Regelquerschnitt A45 (RQ 36)

FESTSTELLUNGSENTWURF

Hessen Mobil Straßen- und Verkehrsmanagement	HESSEN	Unterlage Nr.: 14.2 Blatt Nr.: 1a Hessen ID: 20949
---	--------	--

A 45, Ersatzneubau der Talbrücke Heubach Bau-km 2+060 bis 3+140	bearbeitet: gezeichnet: geprüft:	Datum: Nov. 2015	Zeichen: B. Raabe
Regelquerschnitt A45 RQ36 A 45, Ersatzneubau der Talbrücke Heubach	Maßstab: 1:50

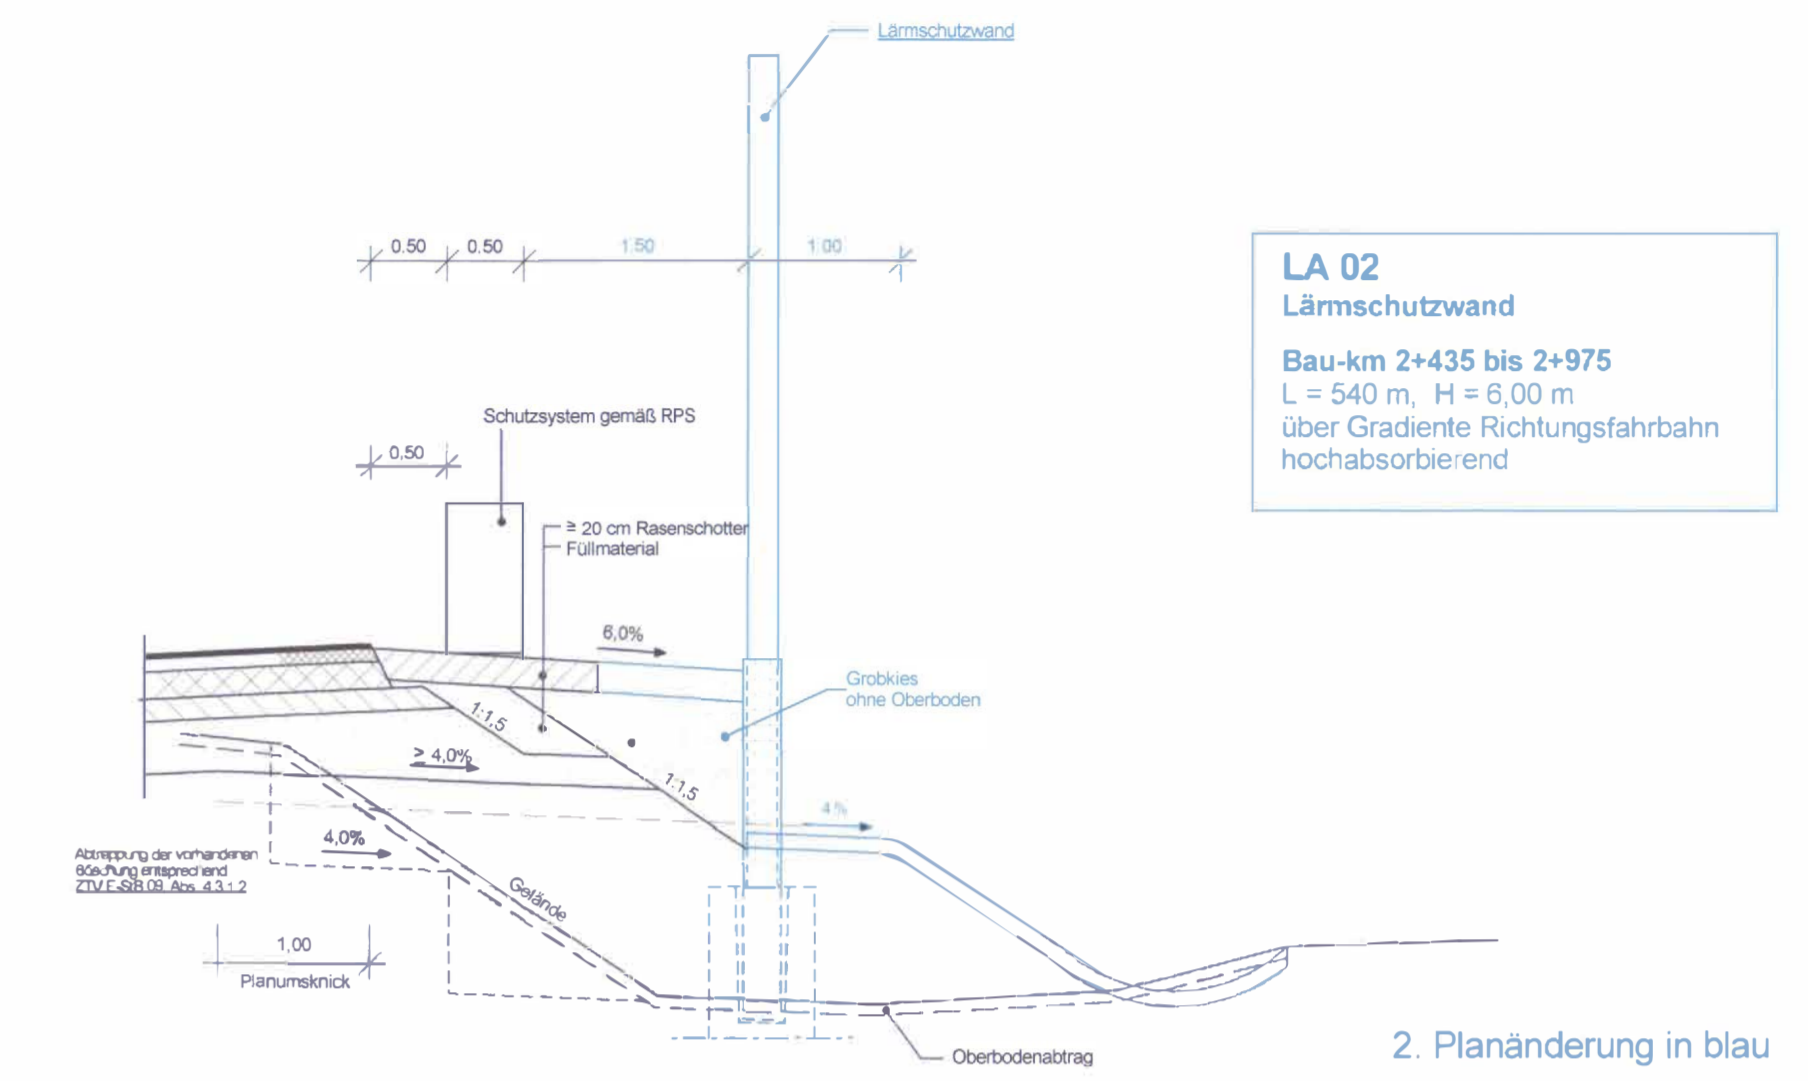
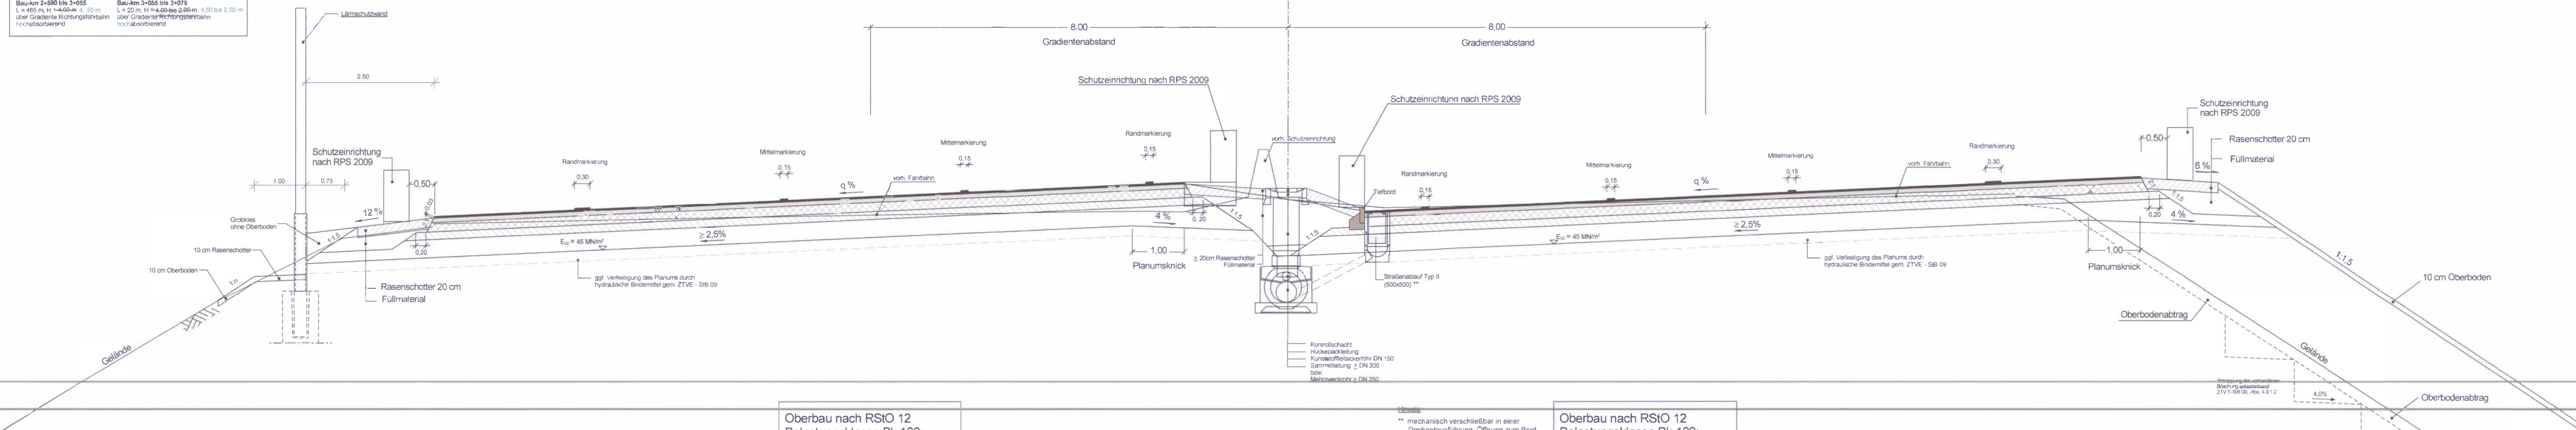
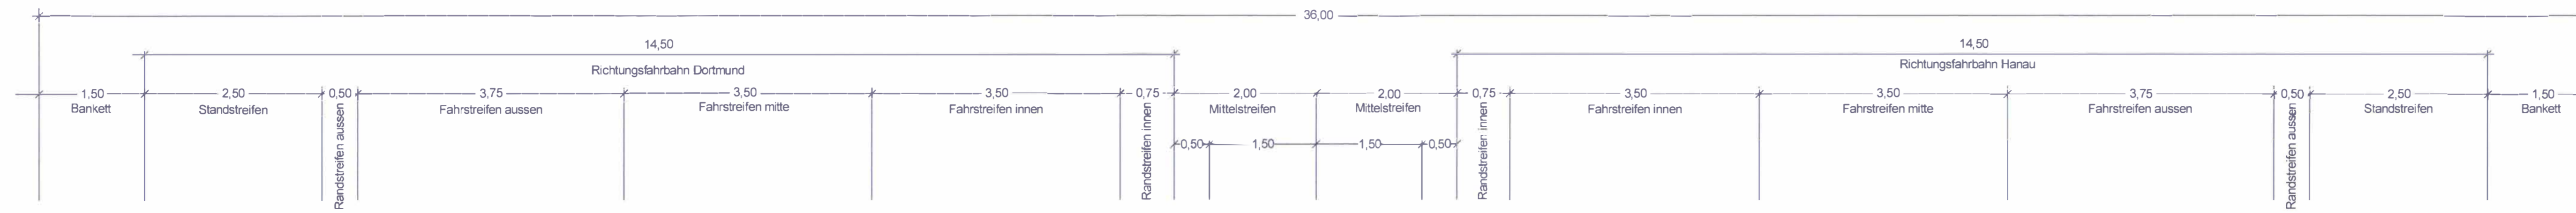
2. Planänderung in blau

a	Lärmschutzwand Fleisbach (LA 2)	07.02.2018 V. Seibert
a	Erhöhung der Lärmschutzwand Sinn (LA 1) östlich	02.02.2018 V. Seibert
Nr.:	Art der Änderung:	Datum: Zeichen:

LA 02
Lärmschutzwand
Bau-km 2+435 bis 2+975
L = 540 m, H = 6,00 m
über Gradiente Richtungsfahrbahn
hochabsorbierend

LA 01
Lärmschutzwand (Gesamtlänge 785 m)
Bau-km 2+290 bis 2+410
L = 120 m, H = 2,50 bis 4,00 m
über Gradiente Richtungsfahrbahn
hochabsorbierend
Bau-km 2+490 bis 3+055
L = 465 m, H = 4,00 bis 4,50 m
über Gradiente Richtungsfahrbahn
hochabsorbierend
